Odpowiedź na pytanie 81

Dot. postępowania prowadzonego w trybie podstawowym bez przeprowadzenia negocjacji treści złożonych ofert na termomodernizację obiektów użyteczności publicznej – Techniczne Zakłady Naukowe ul. Jasnogórska 84/90 w Częstochowie.

Do zapytania dołączamy przykładowe zdjęcia osłon.

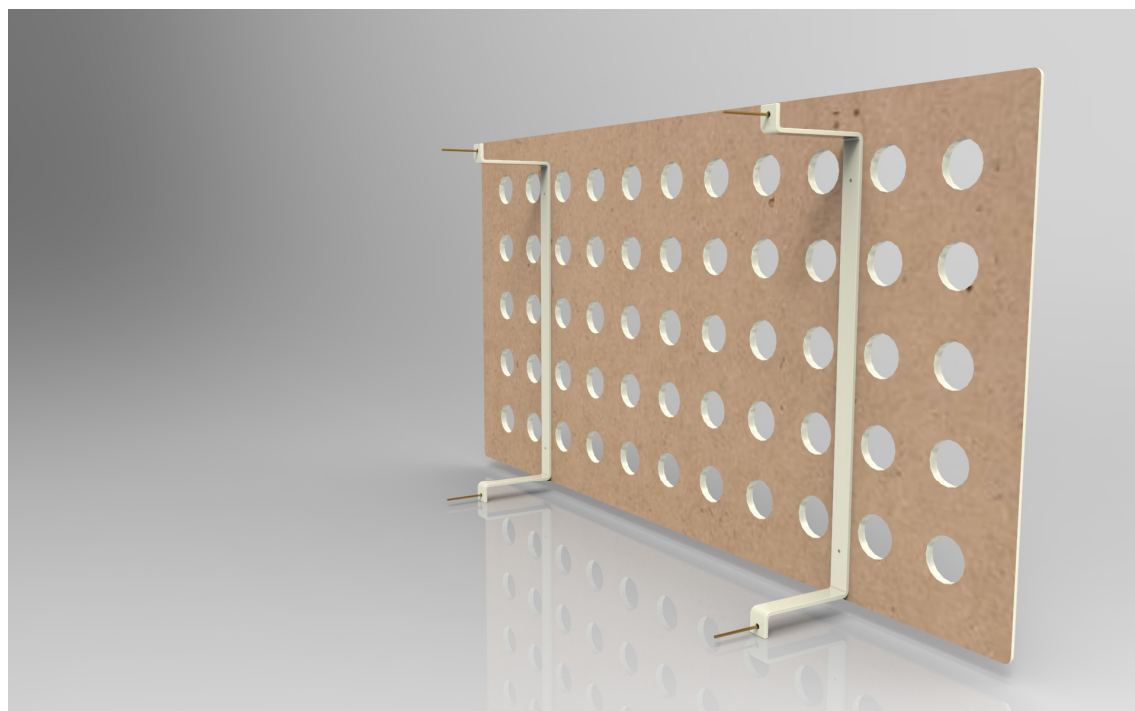
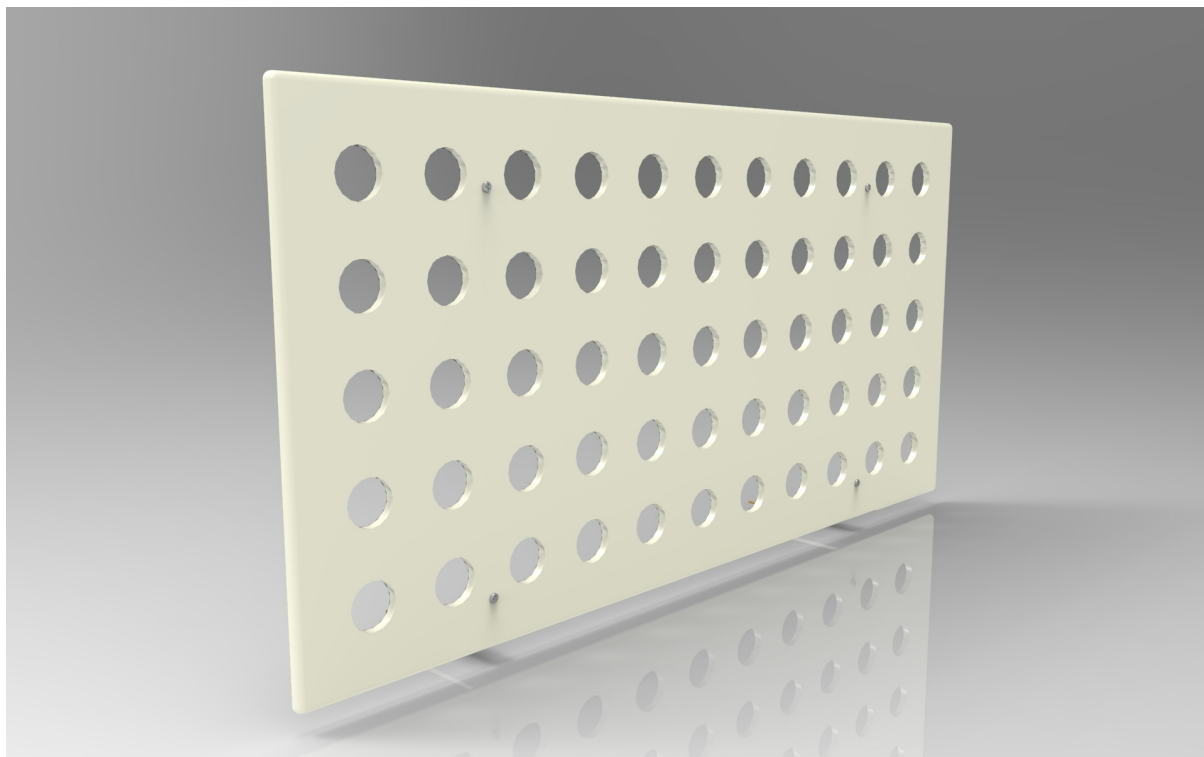
Czy Zamawiający zaakceptuje osłony grzejnikowe mocowane do ściany o następującym wymiarze:

długość osłony to długość grzejnika + 10 cm od strony zaworu termostatycznego, +5 cm z drugiej strony, wysokość osłony to wysokość grzejnika +6 cm od góry, + 2 cm od dołu?

Tak, Zamawiający akceptuje proponowane rozwiązanie osłon.
